**SILNICE II/278 OSEČNÁ
OPRAVA POVRCHU
ČÁSTEČNÁ UZAVÍRKA 11.11 - 13.11.
ETAPA 1**

**SILNICE II/278 OSEČNÁ
OPRAVA POVRCHU
ČÁSTEČNÁ UZAVÍRKA 11.11 - 13.11.
ETAPA 2**

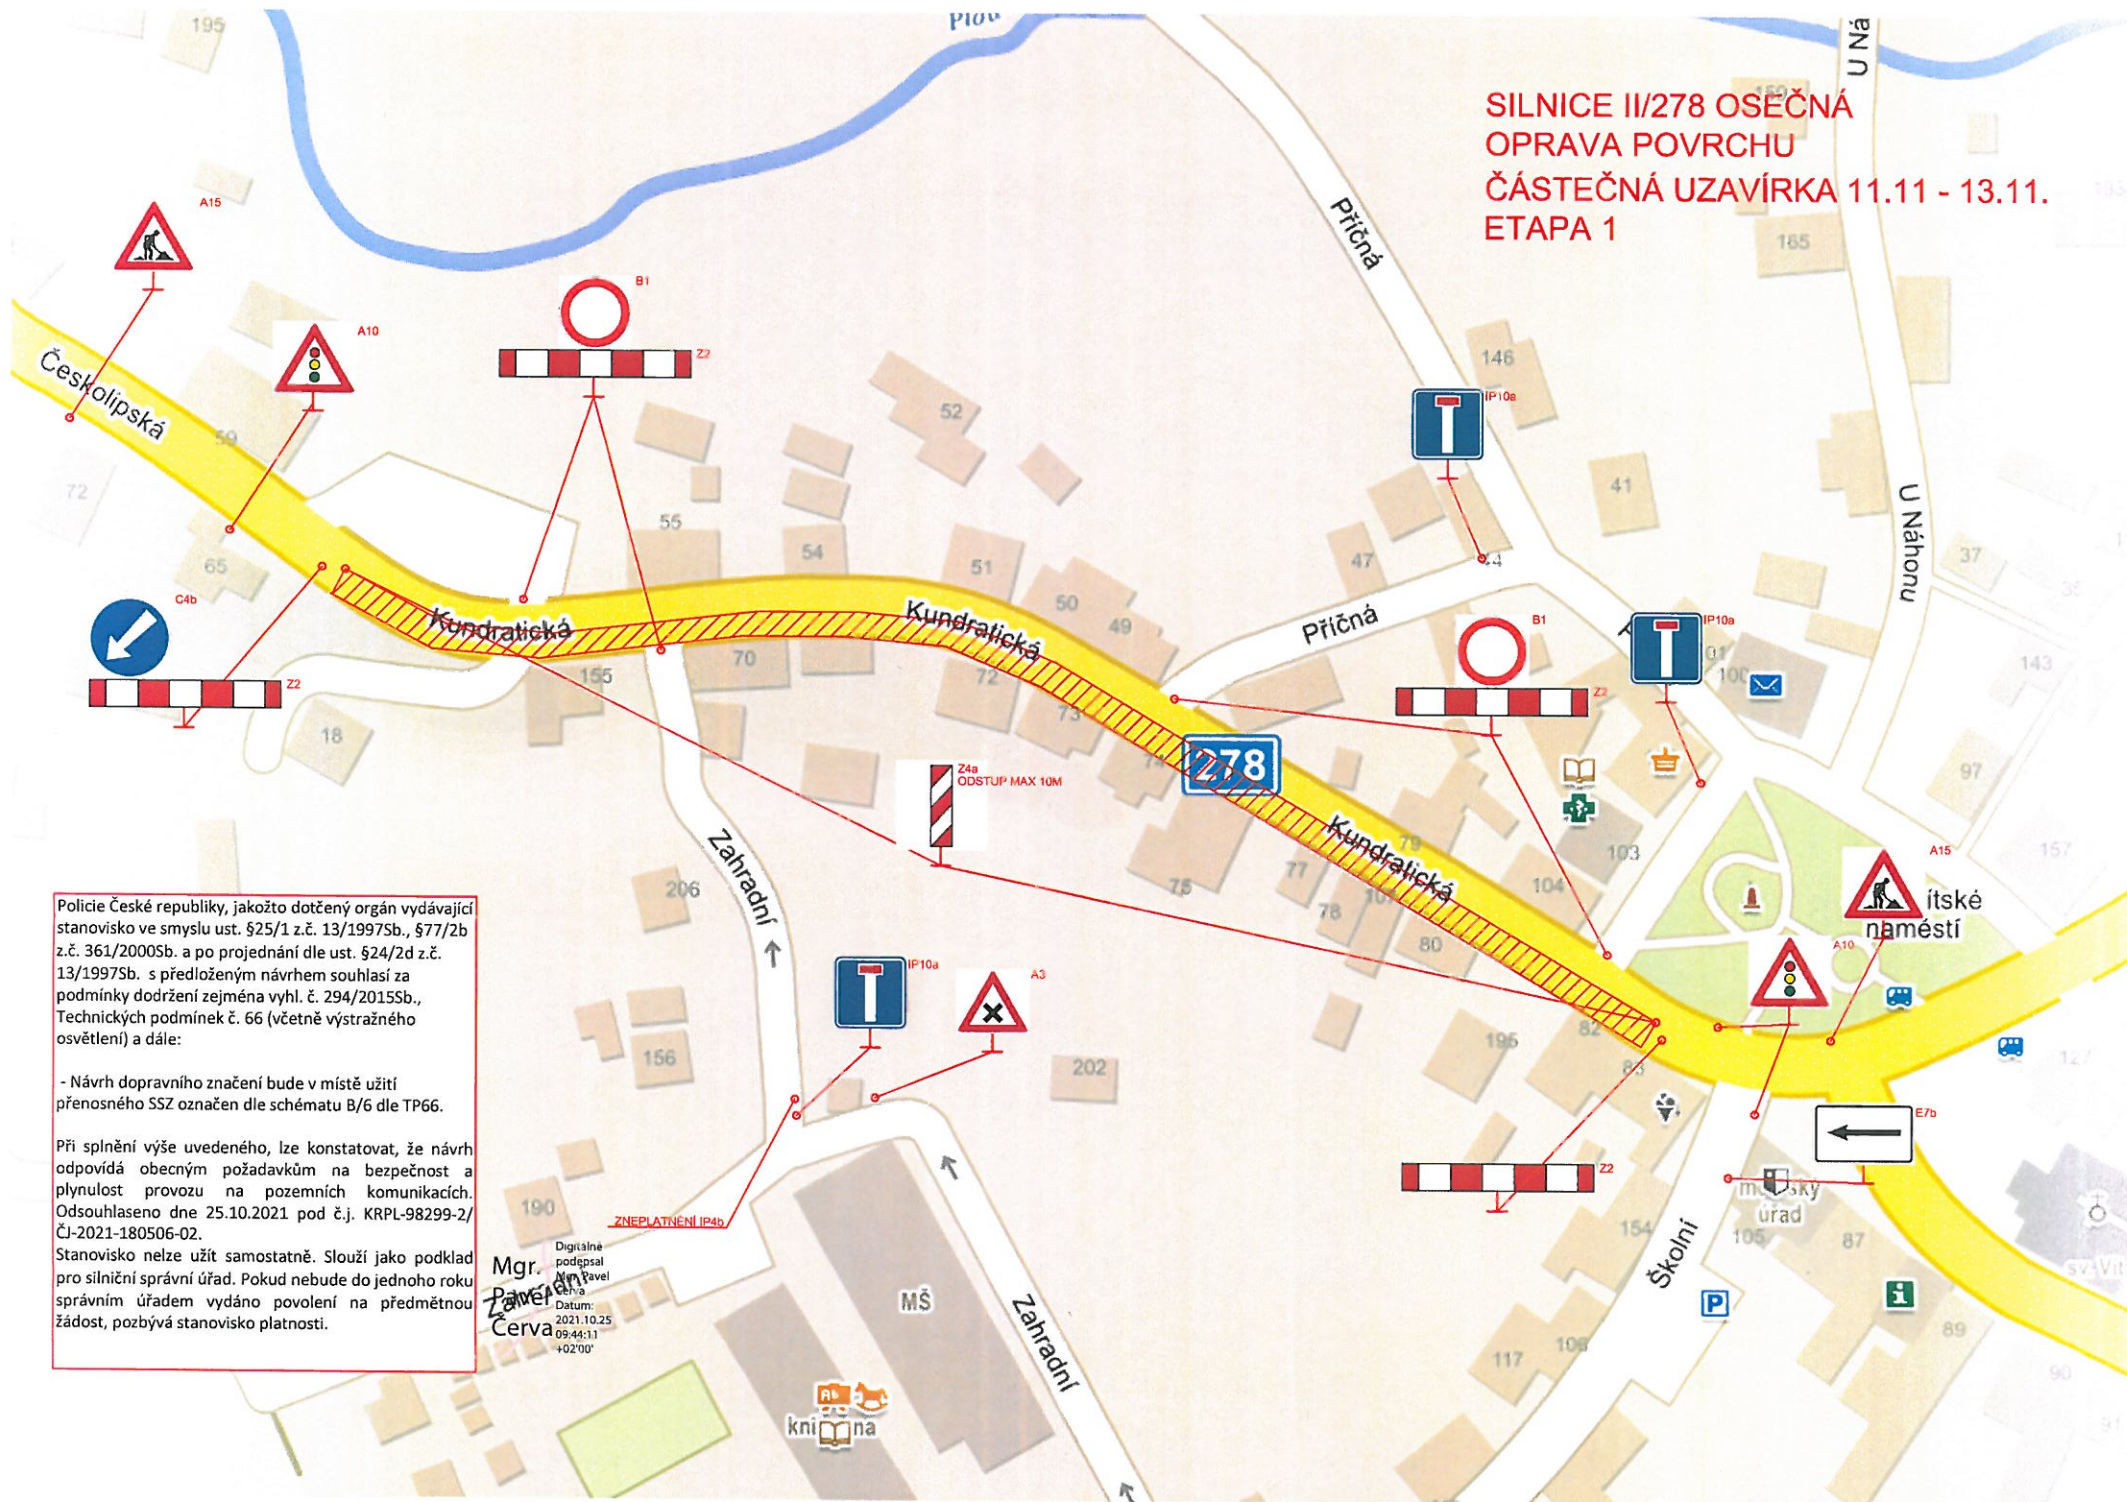
Policie České republiky, jakožto dotčený orgán vydávající stanovisko ve smyslu ust. §25/1 z.č. 13/1997Sb., §77/2b z.č. 361/2000Sb. a po projednání dle ust. §24/2d z.č. 13/1997Sb. s předloženým návrhem souhlasí za podmínky dodržení zejména vyhl. č. 294/2015Sb., Technických podmínek č. 66 (včetně výstražného osvětlení) a dále:

- Návrh dopravního značení bude v místě užití přenosného SSZ označen dle schématu B/6 dle TP66.

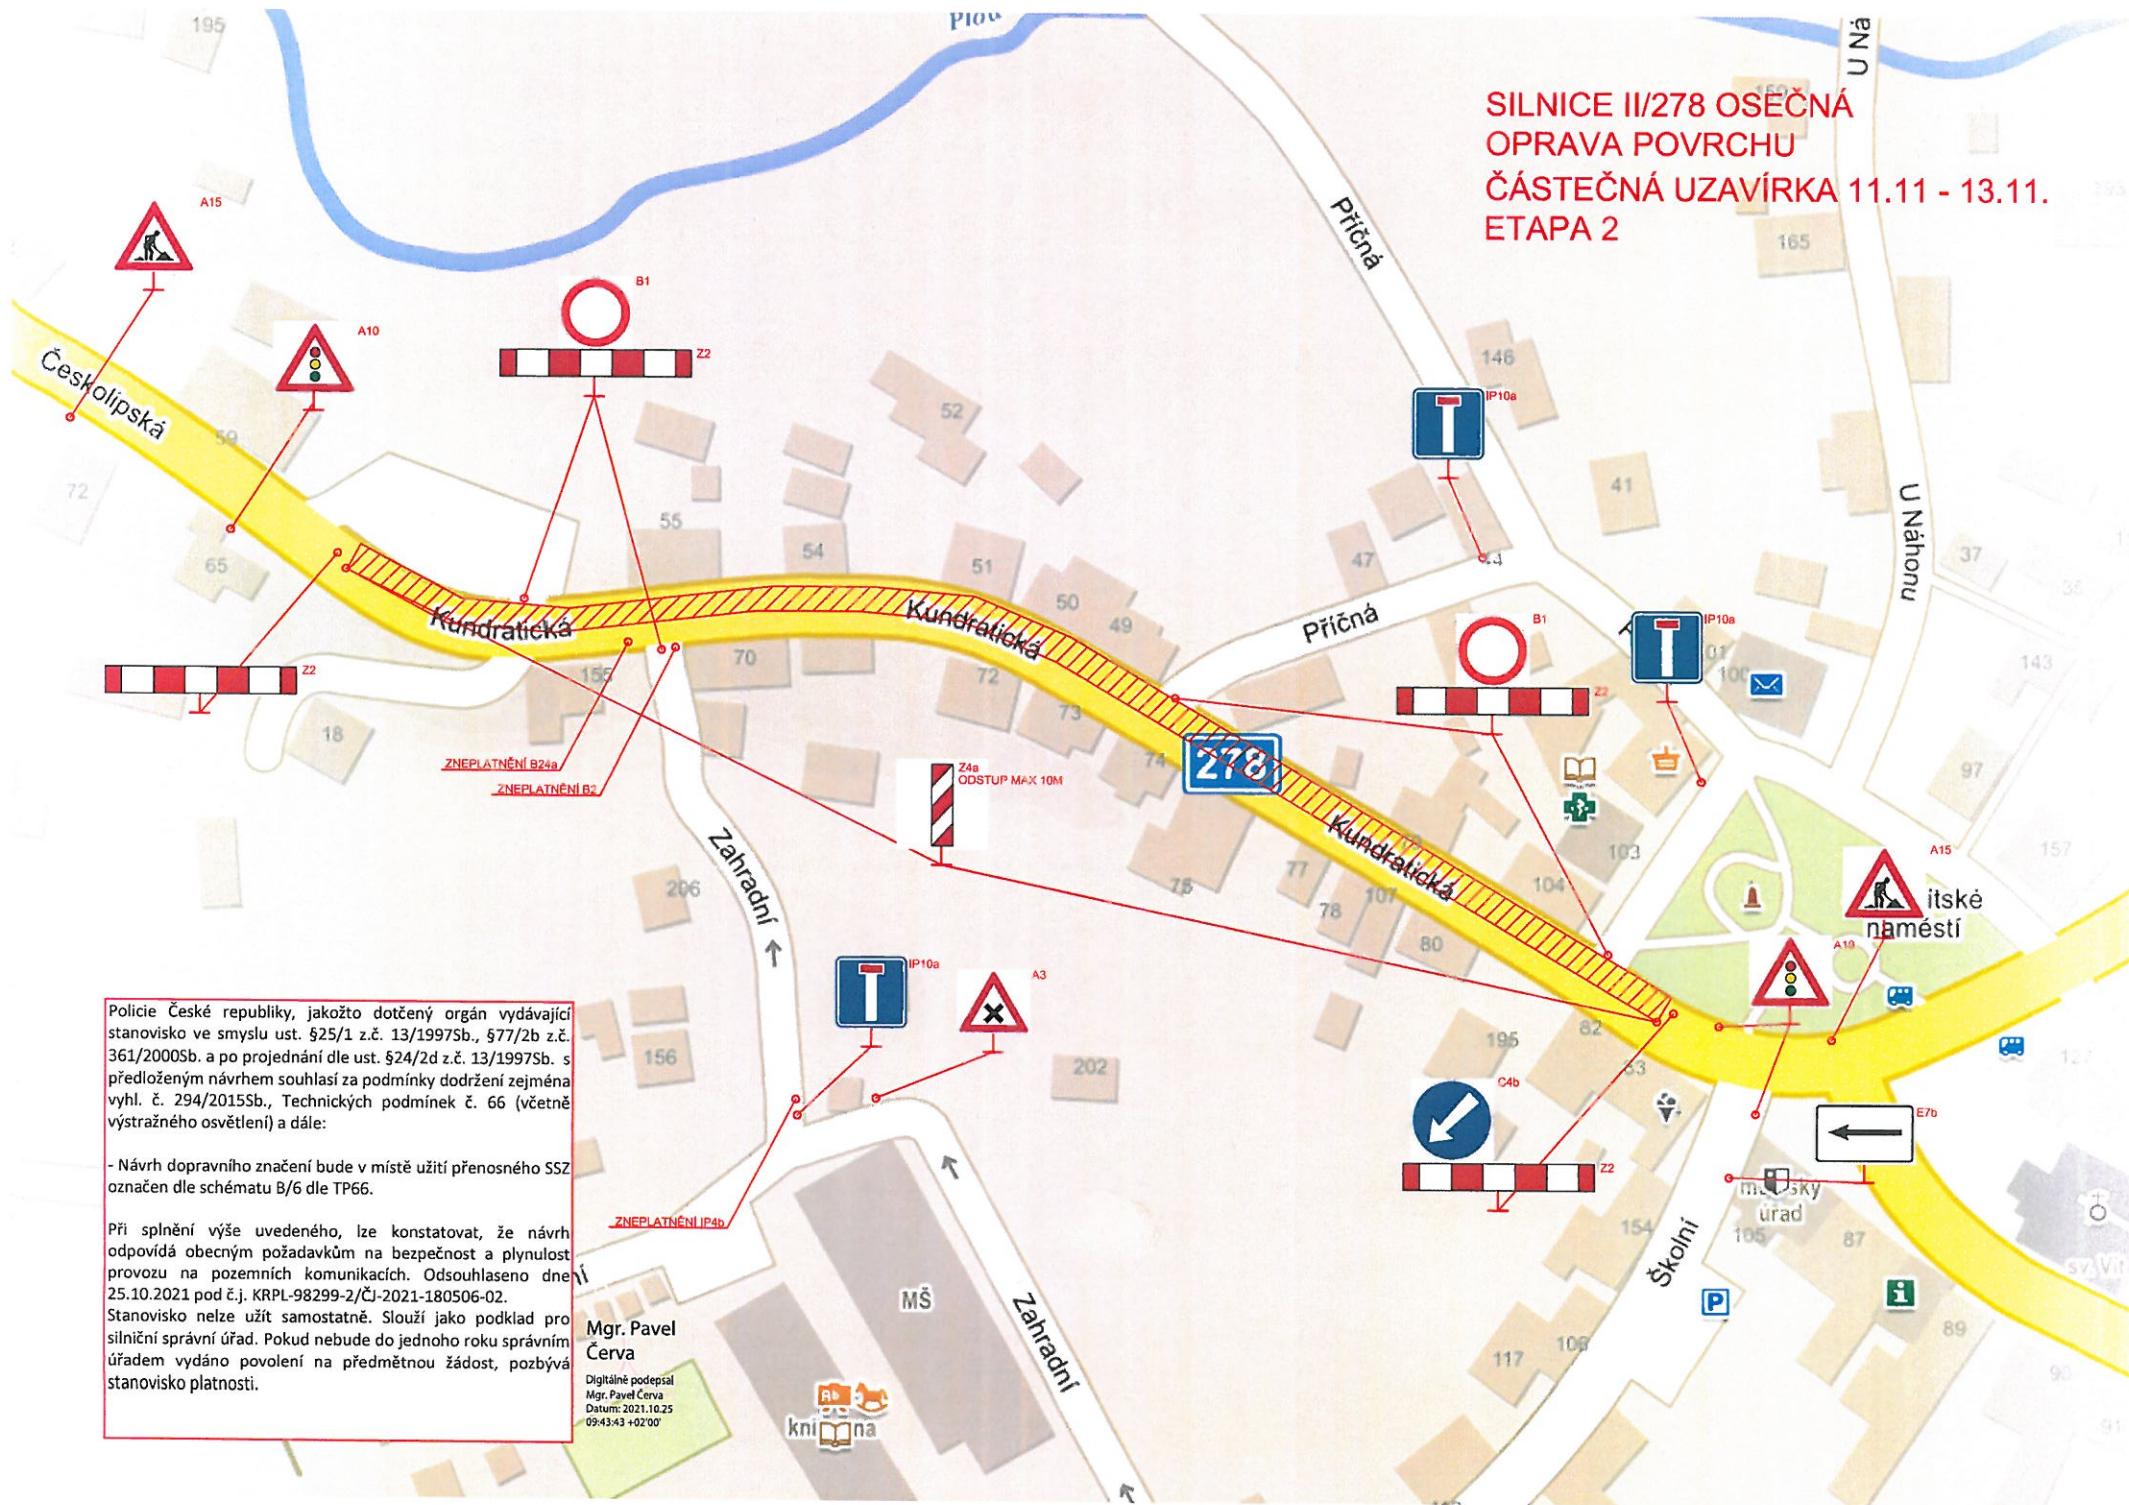
Policie České republiky, jakožto dotčený orgán vydávající stanovisko ve smyslu ust. §25/1 z.č. 13/1997Sb., §77/2b z.č. 361/2000Sb. a po projednání dle ust. §24/2d z.č. 13/1997Sb. s předloženým návrhem souhlasí za podmínky dodržení zejména vyhl. č. 294/2015Sb., Technických podmínek č. 66 (včetně výstražného osvětlení) a dále:

- Návrh dopravního značení bude v místě užití přenosného SSZ označen dle schématu B/6 dle TP66.
